II MODIFICACIÓN DE ESTUDIO DE IMPACTO AMBIENTAL YANACOCHA

LEVANTAMIENTO DE OBSERVACIONES - ANA

Prepared for:
Minera Yanacocha S.R.L.

Prepared by:
STANTEC PERU S.A.

TÍTULO:
ESTACIONES DE MONITOREO DE CALIDAD DE AGUA SUBTERRÁNEA PARA SEGUIMIENTO Y CONTROL

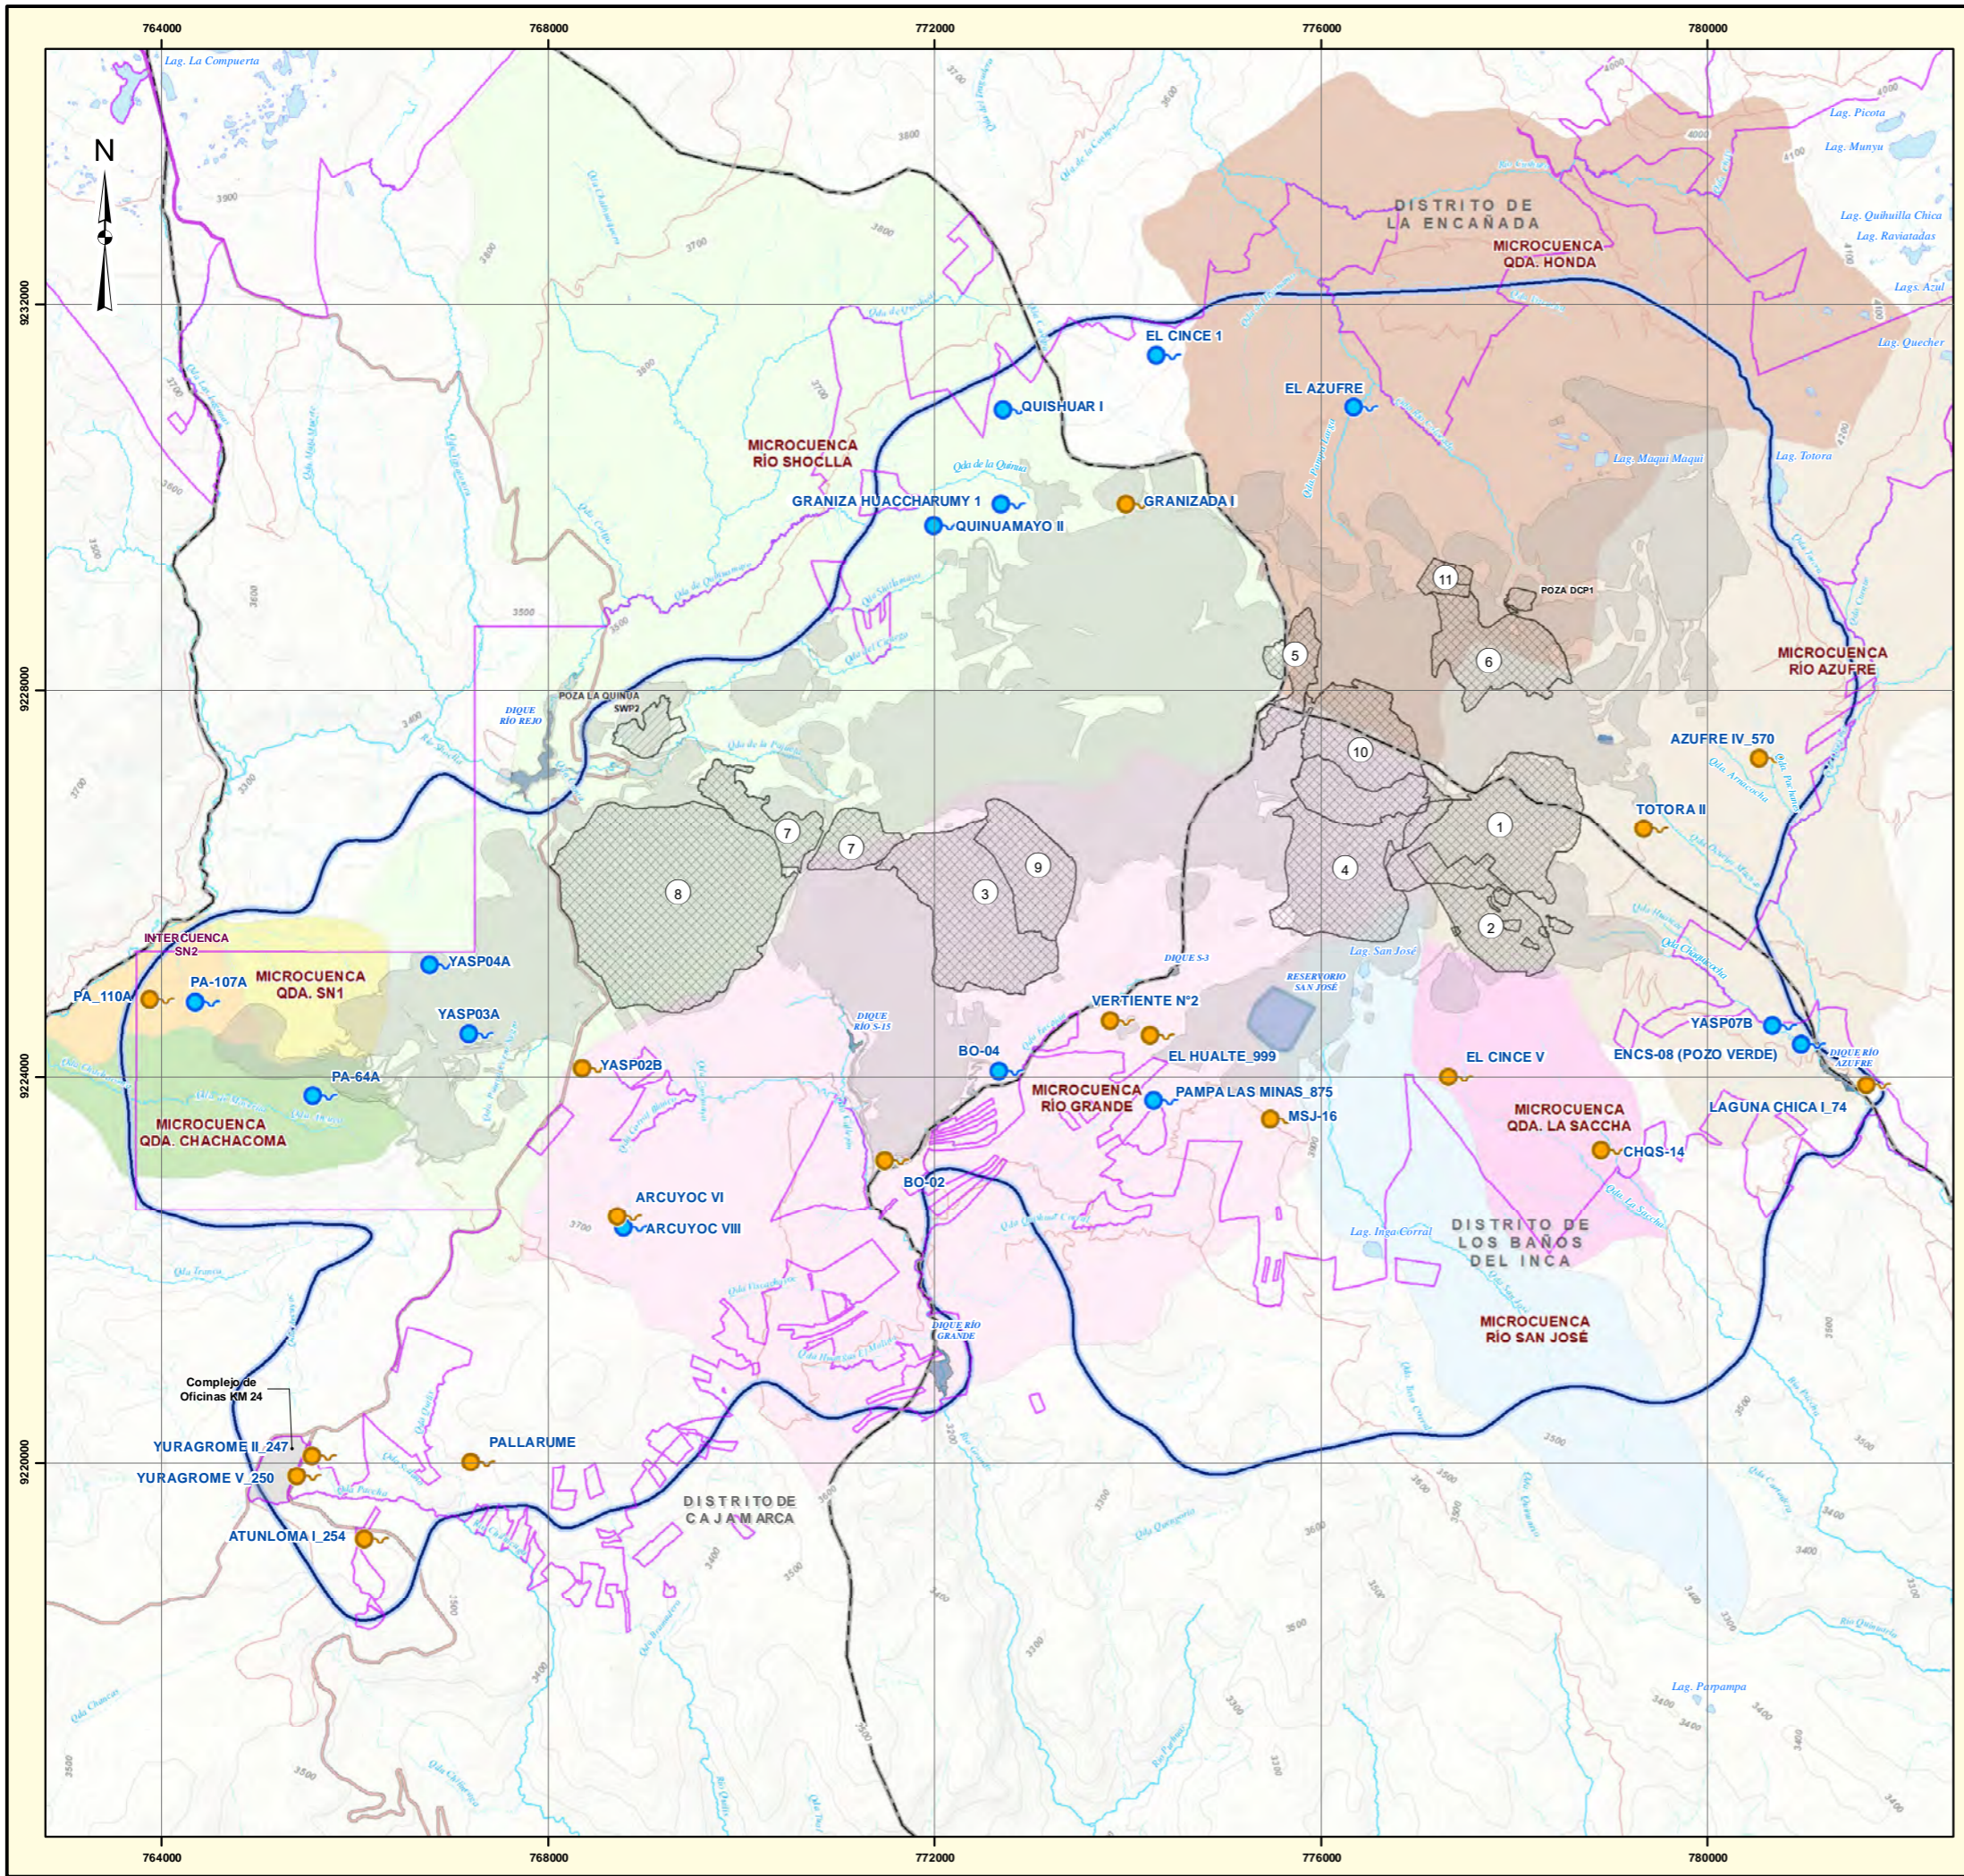
b. Presentar un plano y tabla del Programa de monitoreo de calidad de agua superficial, efluente, subterránea, que incluya: código de estación, descripción, coordenadas de ubicación (UTM, datum WGS 84, zona correspondiente), parámetros de monitoreo, normativa aplicada, frecuencia de monitoreo, etapa y reporte; adjuntar los archivos digitales (kml, cad, gis) para validar la información.
